**LENTOKELPOISUUS-
TIEDOTUS**
AIRWORTHINESS DIRECTIVE

M 277/64-2

277. M-määräys No. 277/64-2: PIK-16c VASAMA purjekoneen siiven kiinnitystappien varmistus.

Koskee: Kaikkia PIK-16c VASAMA purjekoneita.

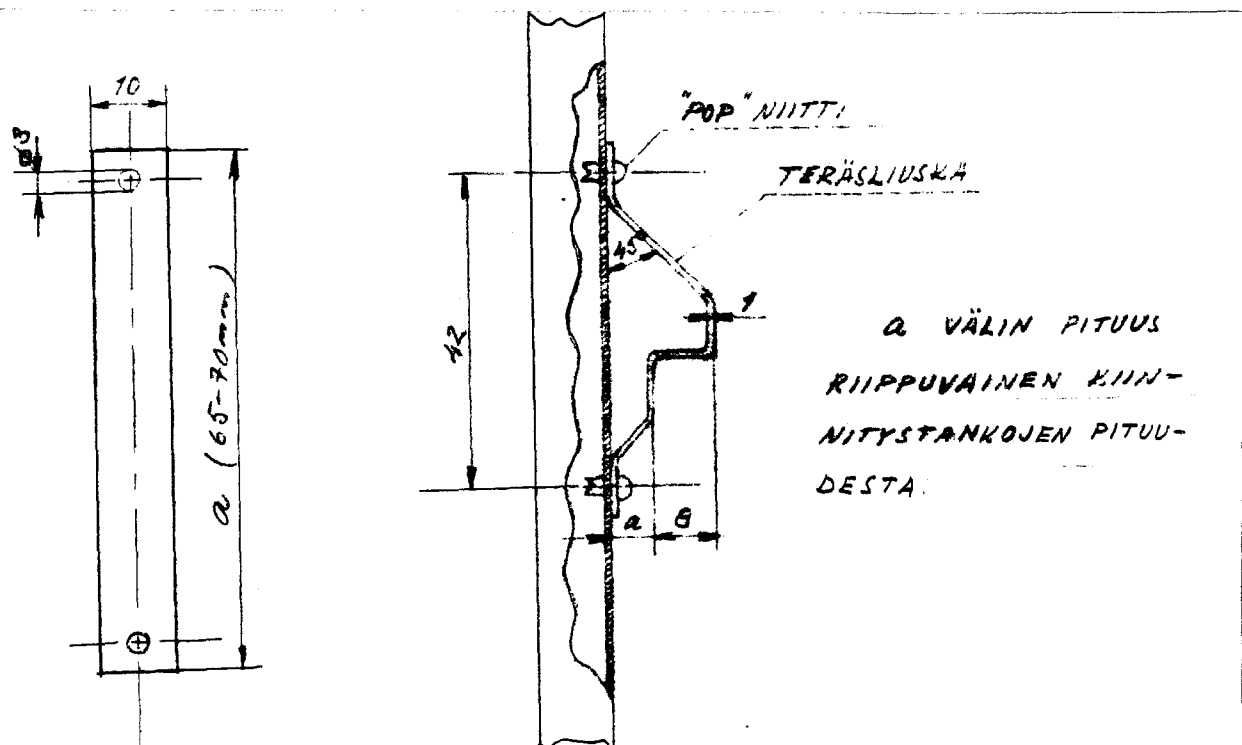
Asia: VASAMAN siiven runkoon kiinnittävät pitkät terästapit ovat eräissä tapauksissa päässeet lennon aikana liikkumaan eteenpäin lähes kaksi senttimetriä, jolloin takakiinnitys on jo vaarassa irrota kokonaan.

1. porataan kiinnitystappien kärkipäähän 2 mm reiät ja kokoonpanon yhteydessä niihin pannaan 1,5 mm teräslangasta tehtyt ns. fokker-neulat. Nämä fokker-neulat tulevat siis matkatavaratilaan takakuomun alle ja ne nojaavat runkokaaren No. 7 takareunaan estäen kiinnitystapin liikkeen eteenpäin; tai
2. asennetaan allaolevan mukaiset teräsliuskat takakuomun neliömäisiin kehysputkiin, joihin myös kiinnittyy istuimen selkänoja.
